DECRET DE L'ALCALDIA

Expedient: PGU22-82

Assumpte: aprovació inicial del Projecte d'urbanització del polígon d'actuació UA-3 de l'Estació.

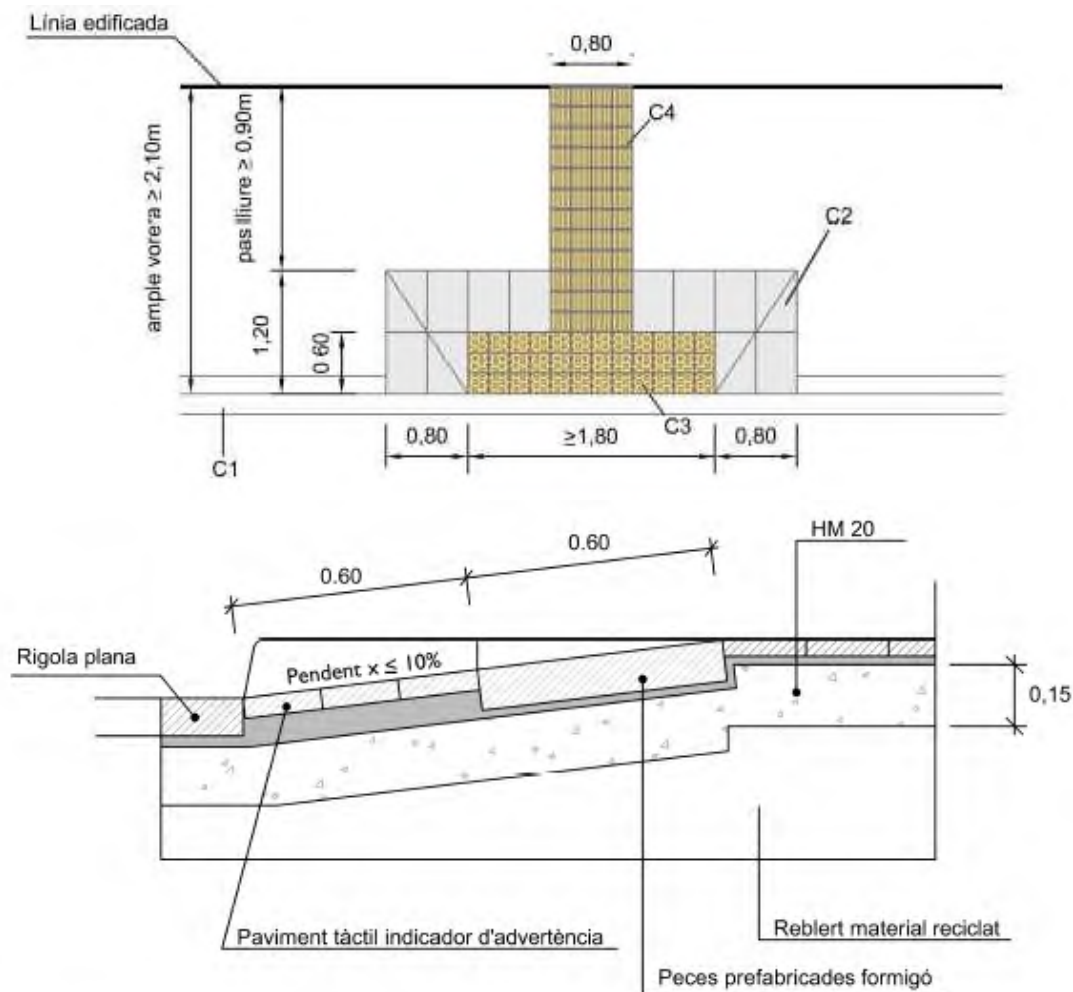
Un cop revisat el projecte presentat, s'informa favorablement condicionat al següent:

LEGENDA:

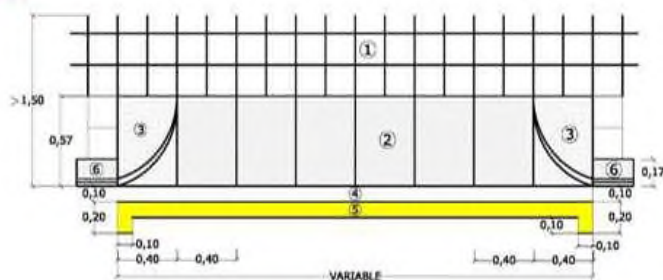
- El rebaixos per a vianants han de tenir les franges de podo tàtil com estableix la normativa TMA/851/2021 i els seus extrems han de ser a 3 pendents, d'acord amb el següent croquis:

- (C1) Rigola plana, evitar embornals davant el pas de vianants.
- (C2) Lloses prefabricades (58x40x8cm) per gual de vianants, els extrems seran a 3 pendent.
- (C3) Franja de paviment tàctil indicador d'advertència (segons Orden TMA/851/2021, de 23 de julio).
L'entrega del pla inclinat amb la rigola a d'estar enrassat o amb un ressalt inferior a 4mm.
- (C4) Franja de paviment tàctil indicador direccional (segons Orden TMA/851/2021, de 23 de julio).
Longitud fins a façana o element que delimiti físicament l'itinerari peatonal accessible.
